Cite Judiciaire de Clermont-Ferrand 16, Place de l'étoile 63 000 Clermont-Ferrand		
TRAVAUX DE MISE EN SECURITE INCENDIE		
DOSSIER PRO - DCE ind 2 <small>PRO ne prenant pas en compte les prescriptions du SDS sur le Permis de construire n° PC 063 113 24 G0130 accepté le 08/01/25 comme demandé par la maîtrise d'ouvrage</small>		
NUMERO PRO.9 Echelle: 1:50	Plans Escalier EST	PHASE PRO ind 2 MAI 2025
Maître d'Ouvrage : Ministère de la Justice / DIRCESG 20, Boulevard Eugène Druelle, Immeuble LE BRITANNIA montée C 69 432 LYON CEDEX 03 04 72 01 24 27		
Maître d'Œuvre : ANDESITE architecture 20, rue André GOURBEYRE 63 200 Riom 04 73 34 89 05 / agnès@andesite-archi.fr		
Economiste : ECIB PROJECT 127, Avenue de la République 63 100 Clermont-Ferrand 04 73 95 96 12		
BET Fluide : Algotherm Ingénierie 53, Rue des Saules 63 170 Aubière 04 73 98 51 27		
BET Structure : IDÉUM PARTNERS 102, Rue de sainte 63 200 Courmou D'Auvergne 04 73 41 05 94

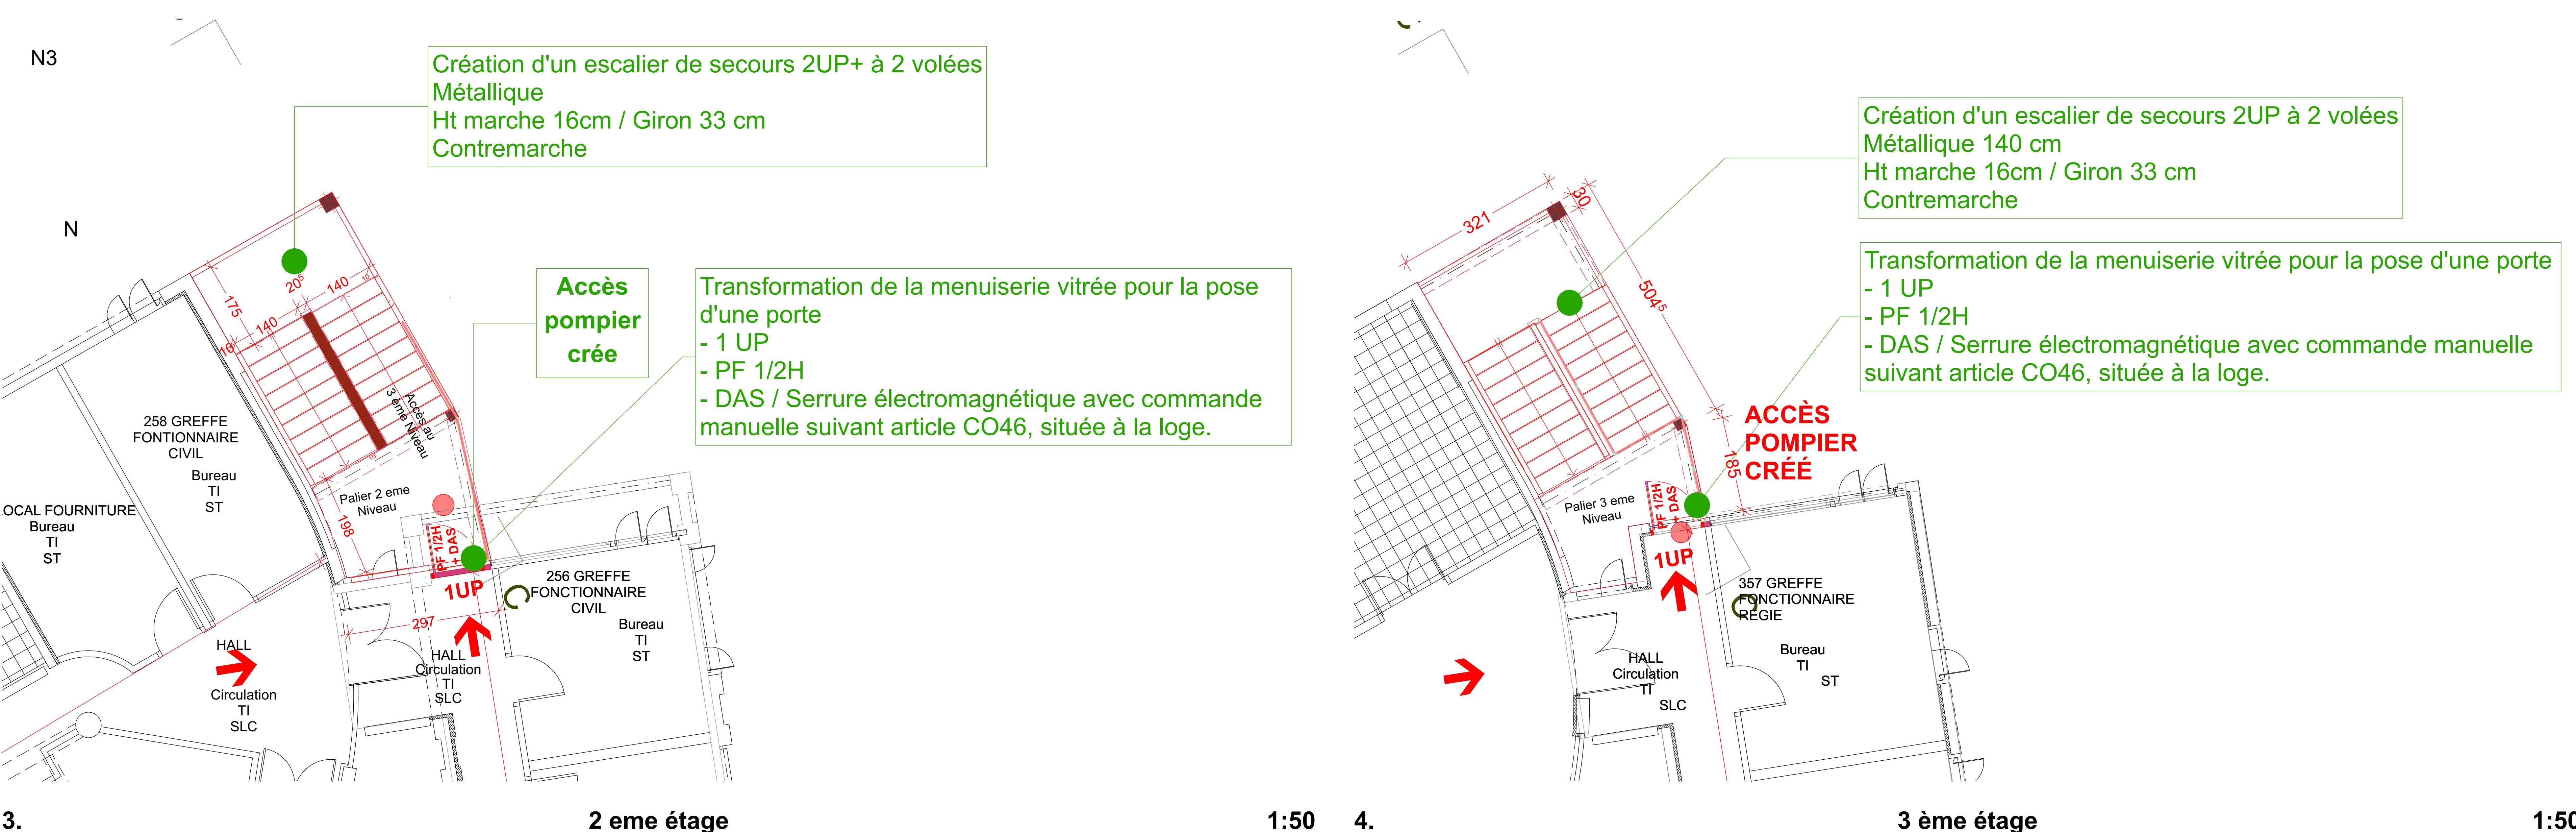
La distance de 40 m à partir du fond des locaux jusqu'à un escalier en cloisonné n'est pas respectée.

Création d'un escalier 2UP + ouverture sur la façade vers l'extérieur (Modification du châssis existant au Niveau 2 et niveau 3)
